<b>Title - Sujet</b> Système D'Extinction D'Incendie Système D'Extinction D'Incendie et D'Alarme Incendie	
<b>Solicitation No. - N° de l'invitation</b> EP076-201304/A	<b>Amendment No. - N° modif.</b> 012
<b>Client Reference No. - N° de référence du client</b> 20201304	<b>Date</b> 2021-04-07
<b>GETS Reference No. - N° de référence de SEAG</b> PW-\$\$\$FG-374-79676	
<b>File No. - N° de dossier</b> fg374.EP076-201304	<b>CCC No./N° CCC - FMS No./N° VME</b>
<b>Solicitation Closes - L'invitation prend fin</b> <b>at - à 02:00 PM</b> Eastern Daylight Saving Time EDT <b>on - le 2021-04-13</b> Heure Avancée de l'Est HAE	
<b>F.O.B. - F.A.B.</b> <b>Plant-Usine:</b> <input type="checkbox"/> <b>Destination:</b> <input checked="" type="checkbox"/> <b>Other-Autre:</b> <input type="checkbox"/>	
<b>Address Enquiries to: - Adresser toutes questions à:</b> Vani-Machado, Alba	<b>Buyer Id - Id de l'acheteur</b> fg374

## **Addenda 12**

Hangar T-58 Remplacement du système d'extinction d'incendie Questions  
Solicitation – EP076.201304

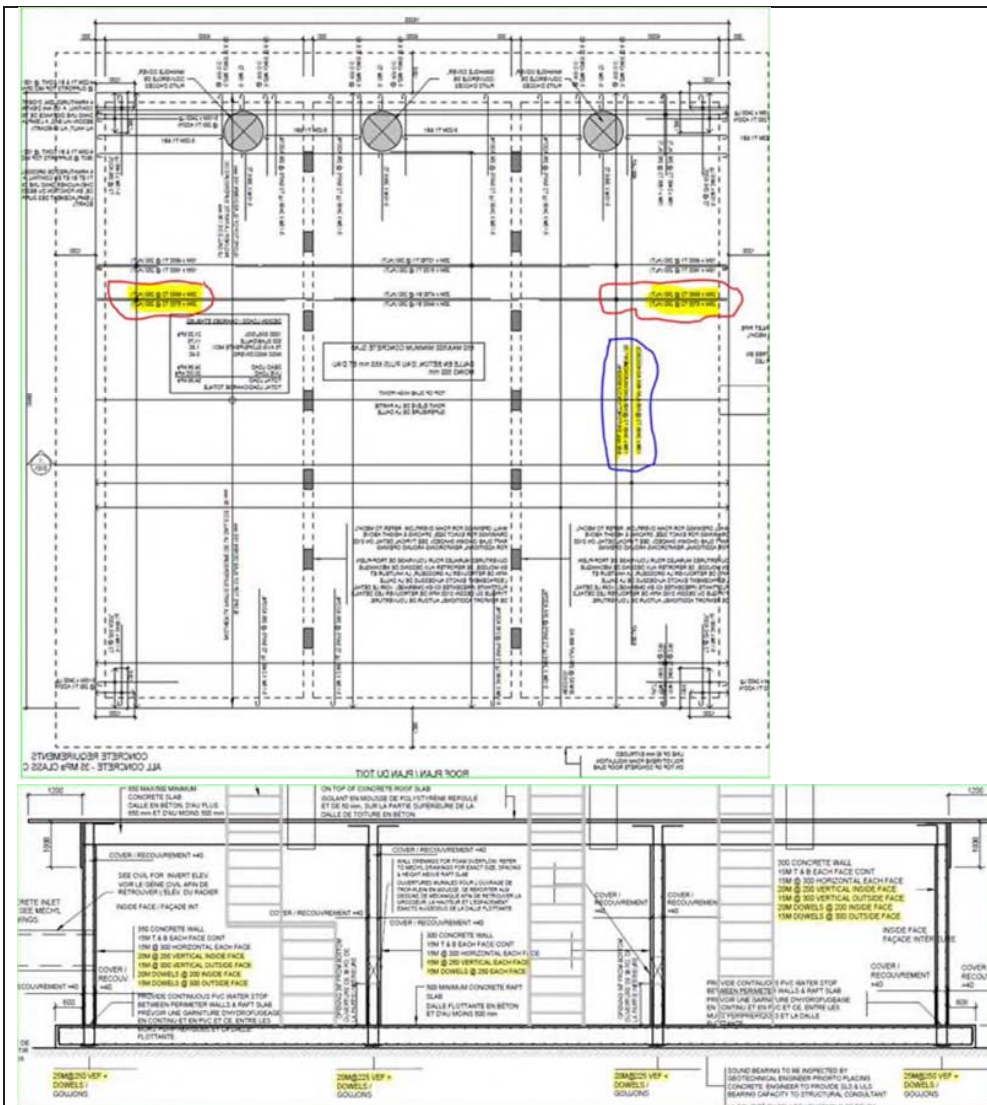
<p>Q29</p> <p>Le renfort dans le plan montre souvent pour alterner les barres d'armature. Par exemple, 25M x 6550 T2 @ 250 (alt) &amp; 25M x 5700 T2 @ 250 (alt) Cela signifie-t-il que 25M x 6550 T2 @ 250 doivent être espacés tous les 250mm et 25M x 5700 T2 @ 250 doivent alterner entre eux? Par conséquent, la distance nette entre les deux longueurs de barres différentes sera de 125mm?</p>	<p>R29</p> <p>Les barres doivent alterner la longueur à 250 o/c, espacement effectif de 250 o/c. Sera modifié dans l'addenda.</p>
<p>Q30</p> <p>Dans le dessin S102, section A-A/S101 – SECTION CROISÉE, le renforcement du mur est représenté sur le côté de chaque mur. Aussi le bas de chaque mur est montré renfort vertical qui est différent du renfort vertical montré sur le côté des murs. Voir la section « A-A » ci-dessous. Pouvez-vous préciser quel renforcement vertical doit être utilisé?</p>	<p>R30</p> <p>Nous avons révisé notre renforcement mural dans la section A-A/S102, reportez-vous aux zones nuageuses sur S102 dans l'addenda pour plus de détails.</p>

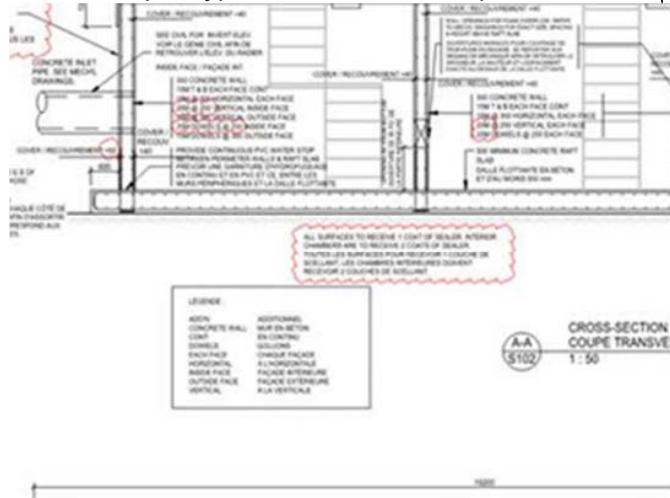
<p>Q 55 - En ce qui concerne les détecteurs de flamme, pouvez-vous confirmer que tous les détecteurs de flamme existants indiqués doivent être remplacés par des nouveaux ? En général, les dessins montrent que les dispositifs d'alarme incendie existants doivent être retirés et que les nouveaux dispositifs doivent être montrés à côté, mais pour les détecteurs de flamme, seuls les dispositifs existants sont montrés avec une note typique pour en fournir un nouveau.</p>	<p>R.55 - Tous les détecteurs de flammes doivent être remplacés.</p>
<p>Q 56 - Les dessins révisés fournis dans l'addendum 10 ne sont pas clairs et il manque des informations. Veuillez consulter le document ci-joint à titre de référence. Pouvez-vous, s'il vous plaît, les rééditer ?</p>	<p>A 57 – Les documents seront à nouveau téléchargés.</p>
<p>Q 57 - Les sections suivantes du cahier des charges qui doivent être fournies comme indiqué dans l'addenda ne font pas partie de l'addenda fourni. Veuillez nous en informer.</p> <p><b>SPECIFICATIONS</b></p> <p><b>1 Section 01 74 00 – Cleaning</b></p> <p>Add the following section: 1.4.2.5 Proof of thermal destruction meeting foam manufacturer's requirements shall be provided.</p> <p><b>2 Add Section 04 05 12 – Masonry Mortar and Grout.</b></p> <p><b>3 Add Section 04 22 00 – Concrete Unit Masonry.</b></p> <p><b>4 Add Section 07 11 00 – Bituminous Damp-proofing.</b></p>	<p>A 58 – Les documents seront à nouveau téléchargés.</p>

Q 58 - De plus, pouvez-vous clarifier ce qui suit : les dessins de structure révisés pour le réservoir de stockage demandent un scellant pour la surface intérieure du réservoir de stockage. Veuillez confirmer quel type de scellant est requis ?

R 58 - La section 03 30 00 de la spécification identifie un composé de durcissement au point 2.1.7 : tel que décrit par la norme CAN/CSA-A23.1-19 selon la norme ASTM C 309, type 1. Il s'agira du même produit que le scellant mentionné à la question 58.
